ПАСПОРТ ДОСТУПНОСТИ
объекта социальной инфраструктуры (ОСИ) № 01

**АКТ
ОБСЛЕДОВАНИЯ ОБЪЕКТА
объекта социальной инфраструктуры
К ПАСПОРТУ ДОСТУПНОСТИ ОСИ № 01**

**Муниципальное казённое дошкольное образовательное учреждение
детский сад комбинированного вида № 10**

Адрес объекта: 301602, Тульская область, г. Узловая, улица Горького, дом 7

№ 6

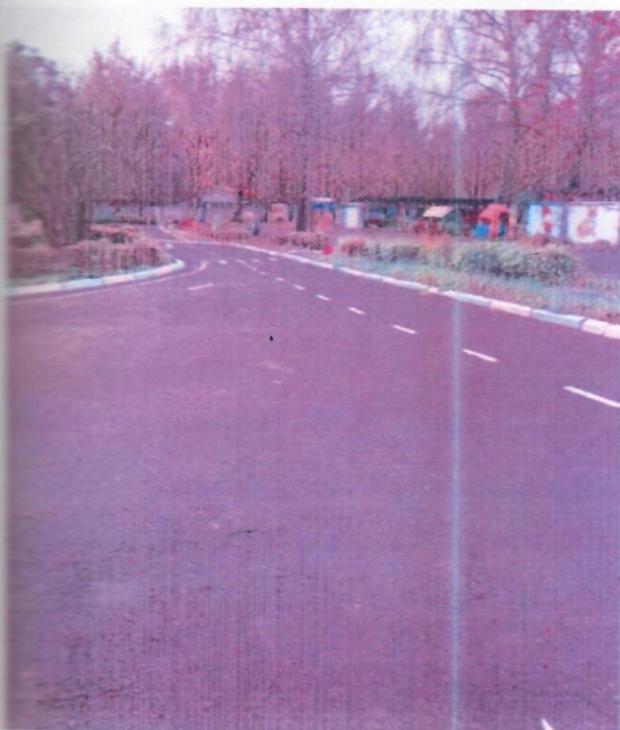
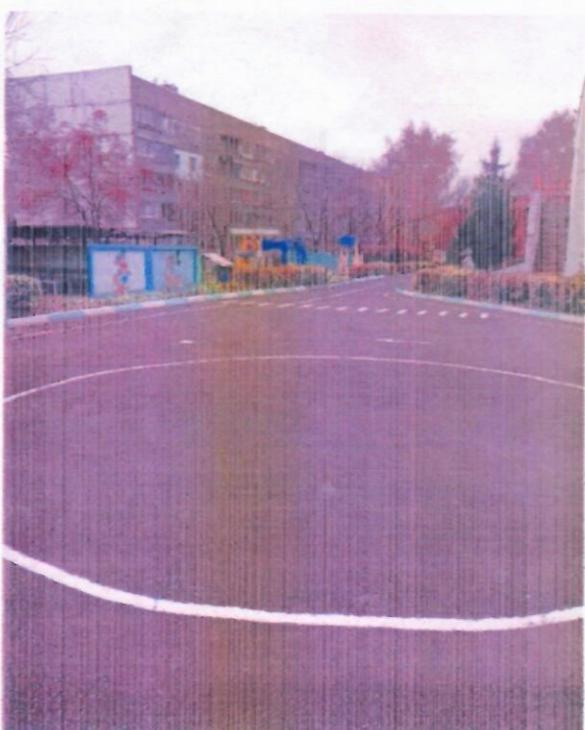
5,6 ,9, 12	Отсутствуют съезды бордюрного камня с	К,О,С ,У	Оборудовать бордюрный камень съездом с уклоном 1:10 (10%) при этом наклонная часть съезда не должна находиться на основной пешеходной части. СП.59.13330 2020 п.5.1.9	Текущий ремонт	
			11	Отсутствует места отдыха инвалидов и МГН	К,О,С ,Г,У	На основных путях движения по территории следует предусматривать не менее, чем через 100-150м места отдыха, доступные для МГН, оборудованные навесами, скамьями с опорой для спины и подлокотником, указателями, светильниками и т.п.	Текущий ремонт	
3	Лестница (наружная)	нет						
4	Пандус (наружный)	нет						
5	Автостоянка и парковка	есть	1,2 ,4	Не оборудованы места для парковки автомобилей инвалидов	К,С,О ,У,Г	Оборудовать автостоянку и парковочные места для автотранспорта инвалидов из расчета 10% от всех мест (но не менее одного). Нанести горизонтальную разметку размерами 3.6м x 6м и трафарет толщиной 0,05 м (размеры рисунка наносимого знака 1600 мм* 800 мм). Установить Знак парковки на высоте 2.0-2.5м до нижнего края знака, в соответствие с ГОСТ Р 52289, ПДД, ГОСТ 12.4.026, согласно СП 42.13330.2020	Текущий ремонт Письмо в администрацию МО

№ 17

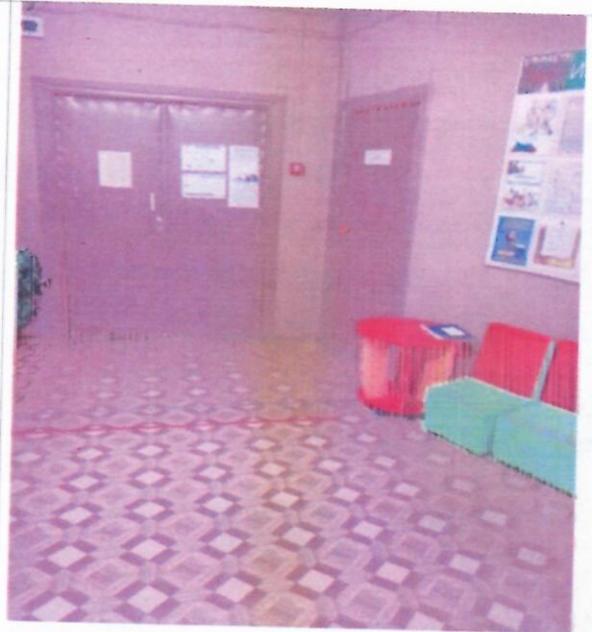
площадка (перед дверью)		18				нужда тся
24	Дверь (входная)	есть					
			19	Высота порога 0,025м.	К,О,С,У	До капитального ремонта оборудовать порог перекатным пандусом. После капитального ремонта предусмотреть высоту порога не более 0,014м. (п. 6.2.4 СП 59.13330.2020)	Текуш ий ремон
25	Тамбур	есть	19	Размеры тамбуров 1,7*1,9м	К,О,С,У	Глубина тамбуров и тамбур-шлюзов при прямом движении и одностороннем открывании дверей должна быть не менее 2,45м при ширине не менее 1,6м	Текуш ий ремон
	Общие требования к зоне	Привести в соответствие с СП 59.13330.2016

№ 27

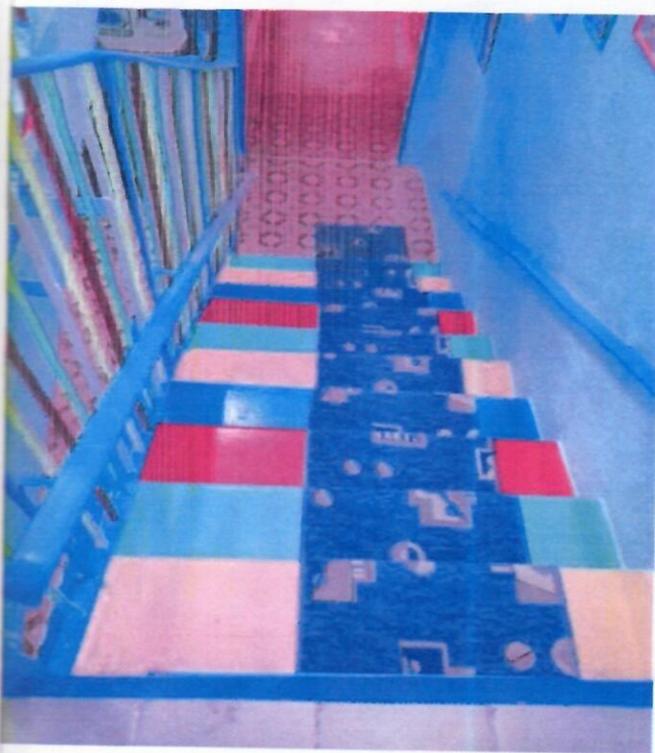
27	Не оборудованы пути эвакуации со второго этажа	К,О,С, Г,У	Оборудовать доступные пути эвакуации с первого и второго этажей. Если с каждого из этажей здания невозможно	Капитальный ремонт

<p>обеспечить своевременную эвакуацию всех инвалидов за необходимое время, то следует предусматривать на этих этажах безопасные зоны с двухсторонней связью, в которых ИНВАЛИДЫ МОГУТ находиться до их спасения пожарными подразделениями. До оборудования зон безопасности предусмотреть использование «Самоспаса» - стула для эвакуации. На дверях, стенах помещений зон безопасности, а также путях движения к зонам безопасности установить эвакуационный знак Е 21 по ГОСТ Р 12.4.026</p>	
		18, 46	На эвакуационных выходах слабая освещенность	К, О, С, Г, У	<p>Освещенность на путях эвакуации (в том числе в начале и конце пути) в зданиях общественного назначения следует повышать на одну ступень по сравнению с требованиями СП 52.13330. Перепад освещенности между соседними помещениями и зонами эвакуации не должен быть более 1:4.</p>	Текущий ремонт
Общие требования к зоне	Привести в соответствии с СП 59.13330.2016

Групповая
№ 35

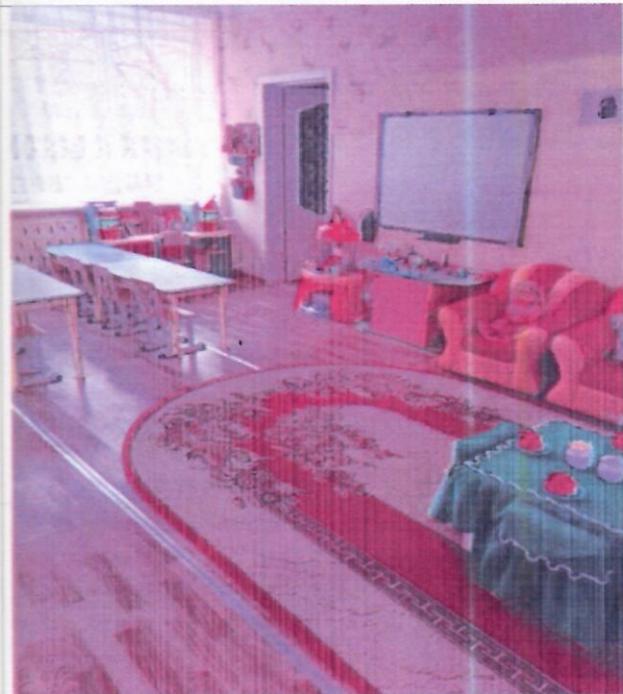
30, 35	Отсутствует специализированная мебель для инвалидов.		К, О	<p>Рекомендуется предусмотреть специализированные столы, стулья с подлокотниками для детей-инвалидов.</p> <p>Расстановку мебели произвести с учетом</p>	Тек ий рем

проходов между столами 1.2м (допустимо 0.9м) и разворотных площадок перед игровым оборудованием диаметром 1.4м	
			30, 35	Отсутствует система усиления звука	С,Г	Рекомендуется предусмотреть переносную индукционную петлю. Предусмотреть место для сурдопереводчика с локальным освещением не менее 100 лк и т.п. Рекомендуется использовать удаленный способ привлечения сурдопереводчика по Skype	Текущий ремонт
<i>Спальные помещения</i>							
			37	В спальнях не предусмотрено свободное пространство у кроватей	К,О, С	Обеспечить свободное пространство для инвалида-колясочника у кровати диаметром не менее 1,4 м. Предусмотреть ширину прохода между кроватями не менее 1,2м	Текущий ремонт
			37	Не оборудовано и не обозначено спальное место для ребенка-инвалида (кнопкой вызова, поручнем, подъемным устройством и др. оборудованием)	К,О, С	Оборудовать и обозначить спальные места для детей-инвалидов (кнопкой вызова, поручнем, подъемником и др. оборудованием). Оборудовать спальные места для инвалидов (не менее 5% от общего числа мест), ближайшие к эвакуационному выходу.	Текущий ремонт

№ 38 Дверь в кабинет учителя-дефектолога

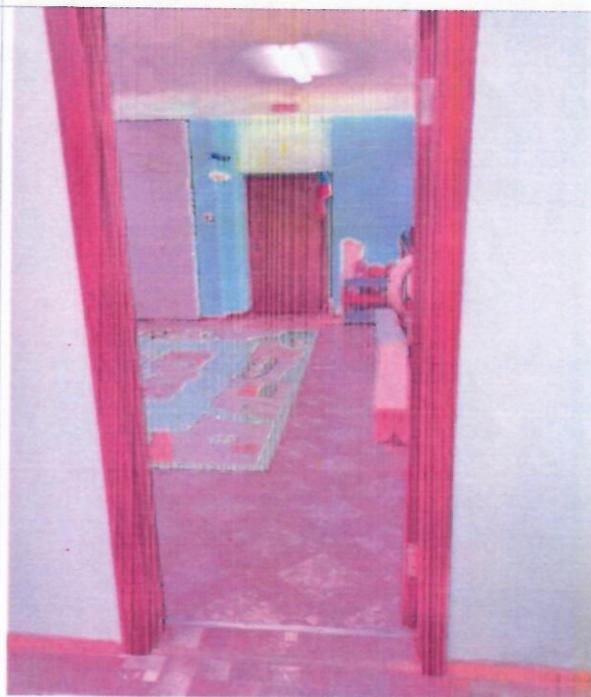
игровой комплекс для развития тактильно-моторных навыков и осязательной стимуляции.	
			38	На прозрачном полотне двери отсутствует яркая маркировка	С, У	Рекомендуется на прозрачных полотнах дверей следует предусматривать яркую контрастную маркировку в форме круга диаметром от 0,1 до 0,2м. Расположение контрастной маркировки предусматривается на уровне: 1,3-1,4м. Контрастную маркировку допускается заменять декоративными рисунками или фирменными знаками, узорами и т.п. той же яркости	Текущий ремонт
<i>Кабинет специального педагога</i>			34	Кабинет не полностью оборудован для занятий с детьми инвалидами.	С, У, Г	Оборудовать помещение портативным усилителем звука, сенсорными изделиями, программно-дидактическими комплексами, диагностическим методическим материалом, учебно-наглядными пособиями, методичками, листами для рисования слабовидящих детей, комплект для песочной терапии, игровой комплекс для развития тактильно-моторных навыков и осязательной	Текущий ремонт

№ 42 мекабинет

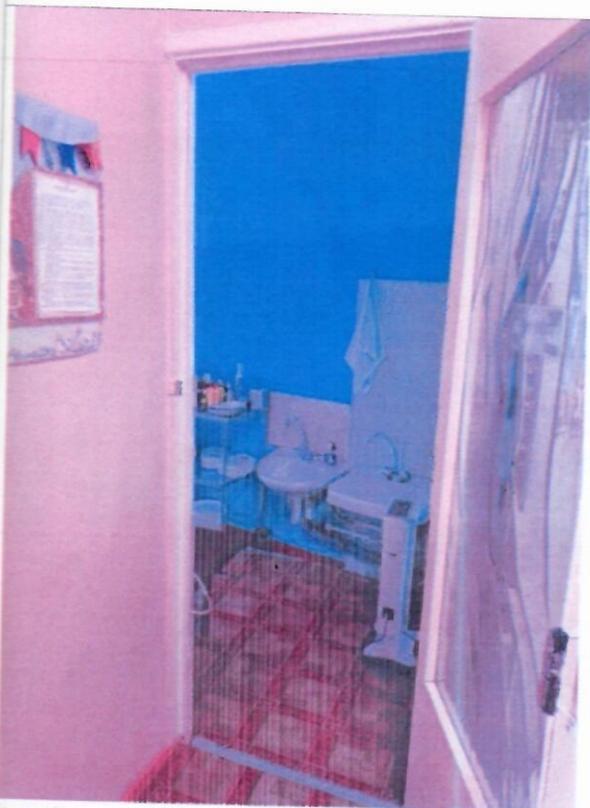
<i>Медицинский кабинет</i>	есть		42, 43	Ширина дверного проема в свету 0,81м	К,О, С,У	Рекомендуется предусмотреть ширину дверного проема не менее 0,9м в свету.	Текущий ремонт

Допустимая ширина при реконструкции 0.8м	
		42,	Вход в кабинет не оборудован световым сигнализатором вызова пациента	К,О, С,Г, У	Вход в кабинет оборудовать световым сигнализатором вызова пациента	Текущий ремонт
		42, 42	Отсутствует акустическая и тактильная системы информации,	К,Г, С,У	Оснастить медицинский кабинет индукционной петлей, системой «Skure» для связи с диспетчерской жестового языка.	Текущий ремонт
			Кушетка не оборудована устройствами, опорами для самоподнимания	К,О	Предусмотреть устройства для самоподнимания, в т.ч. линейные или угловые поручни.	Текущий ремонт
Кабинет учится неэффективно		39	Кабинет не полностью оборудован для занятий с детьми инвалидами.	С,У, Г	Предусмотреть возможность оснащения кабинета системой усиления звука (переносной индукционной петлей), видеоувеличителем, метроном, инструментами для удержания языка, интерактивными комплексами с коррекционно-логопедической направленностью, антивандальным зеркалом, настольными играми с учетом возраста детей; набором различных материалов (строительный материал, пластилин, краски, цветные карандаши, фломастеры и т.п.), листами для рисования слабовидящих детей, комплект для песочной терапии,	Текущий ремонт

№ 50 общий туалет

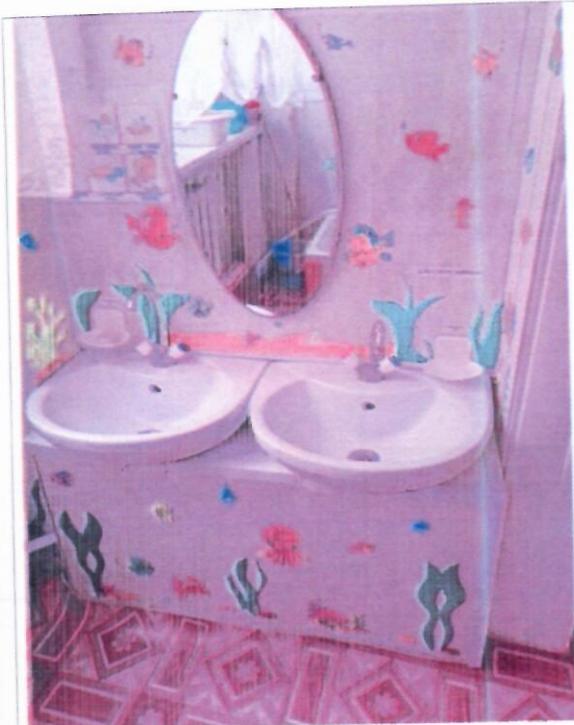
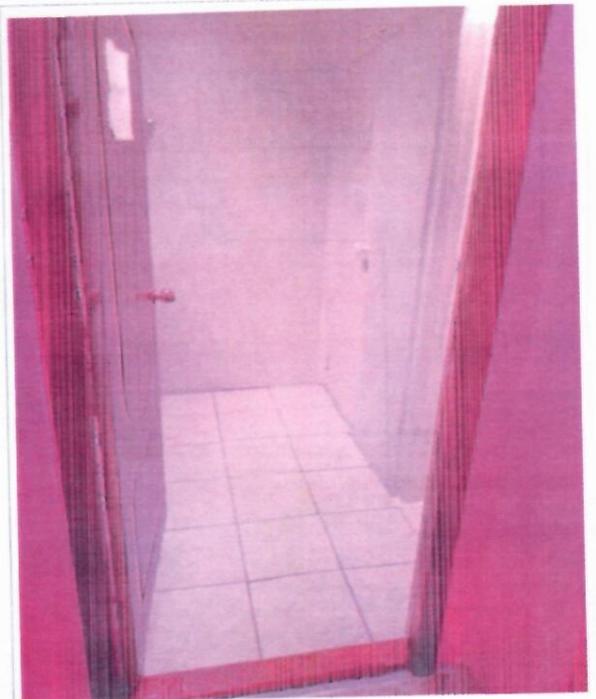
<p>коляски шириной не менее 0.8м рядом с откидным поручнем, разворотную площадку диаметром 1.4м перед унитазом,</p>
		50, 49, 51, 52	Отсутствуют крючки для костылей	К,О,С,Г,У	<p>Оборудовать туалеты крючками для одежды, КОСТЫЛЕЙ И ДРУГИХ принадлежностей на высоте не выше 1,3 м от уровня пола, (п.7.1 / 2, 7.3 / 5 Таблицы А3 Приложения А СП 136.13330.2012). Крючки должны быть прочно и надежно закреплены (п. 6.2 СП 35-101-2001). Обеспечить контрастность цвета крючков для одежды и крючка для костылей по отношению к цвету стены (п.6.3.3 СП 59.13330.20)</p>
		51	Отсутствует кнопка вызова администратора	К,О,С,Г,У	<p>Оборудовать доступные кабины системой тревожной сигнализации или системой двухсторонней громкоговорящей связи. Рекомендуется установить кнопку вызова со шнурком с выводом на пульт администратора (охраны) на высоте 0.85м рядом с откидным поручнем (п. 6.3.6. СП 59.13330.2020)</p>
		49	Раковины (умывальники)	К,О,С	Оборудовать умывальники поворотным (с

оборудованы кранами нажимного или сенсорного действия,		изменяемым углом наклона) зеркалом, горизонтальным круговым поручнем вокруг раковины, смесителями сенсорного или нажимного типа.
		49		Ножная ванна с высотой бортов 0.25м	К,О,С,У	Предусмотреть габариты поддона (трапа) не менее 0,9 × 1,5 м, свободной зоны - не менее 0,9 × 1,5 м. Установить поддон без порогов с нескользким покрытием.
Бытовые комнаты	нет					
Общие требования к зоне	Привести в соответствие с СП 59.13330.2016
